ALLEGATO A
**AREA TECNICA
Settore Territorio**
Ufficio pianificazione, gestione del territorio, commercio, VAS e VIA
**VERIFICA DI ASSOGGETTABILITÀ A VALUTAZIONE AMBIENTALE STRATEGICA DEL PIANO
ATTUATIVO IN VARIANTE AL PGT**

ai sensi della DCR 13/03/2007 n. 351, della DGR 10/11/2010 n. 761 e della DGR 25/07/2012 n. 3836

In data 30.10.2024 il Comune di Saronno ha messo a disposizione su SIVAS, in applicazione delle procedure stabilite con DCR n. 351/2007 e DGR nn. 761/2010 e 3836/2012, la documentazione per la verifica di assoggettabilità a VAS del Piano Attuativo in variante al PGT¹ vigente, riferito all'ambito di trasformazione ARU 6 del Documento di Piano (DdP), situato tra Via Roma (a nord), Via G. Marconi (a sud), Via A. Manzoni (a est) e il torrente Lura (a ovest).

Estratto della rete acquedotto in allegato al parere del gestore Alfa S.r.l.

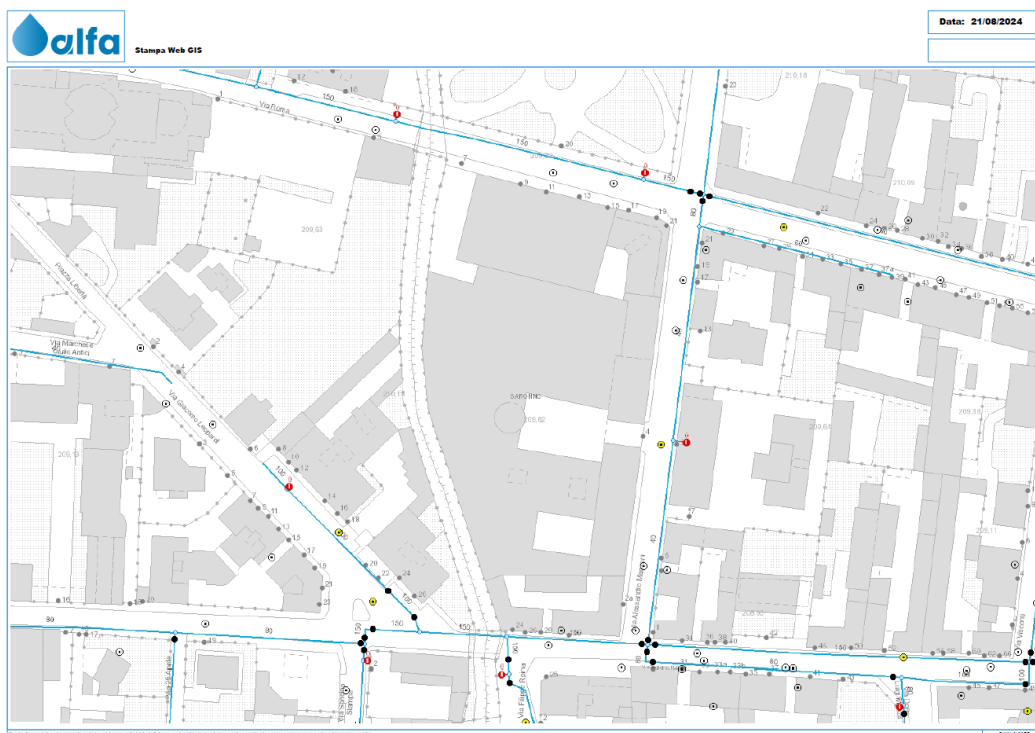
In allegato alla presente nota, si trasmette estratto dell'area d'interesse con l'indicazione della rete di acquedotto e fogna esistente, dalle quali si evince che l'area risulta vicino ad entrambi i servizi.

Le reti idriche e le condotte fognarie, indicate nelle planimetrie allegate, provengono da una digitalizzazione delle cartografie comunali ricevute al momento di passaggio della gestione del servizio alla scrivente Società; i tracciati identificano la struttura delle reti idriche e fognarie con l'esclusione degli allacciamenti, fornendo indicazioni da considerarsi meramente orientative.

Si prescrive pertanto di verificare l'effettiva eventuale presenza di interferenze, anche sulla base delle planimetrie inviate, rammentando che, in ogni caso, qualsiasi nuova realizzazione deve prevedere una fascia di rispetto di almeno 1 metro dall'estradosso delle tubazioni della rete pubblica.
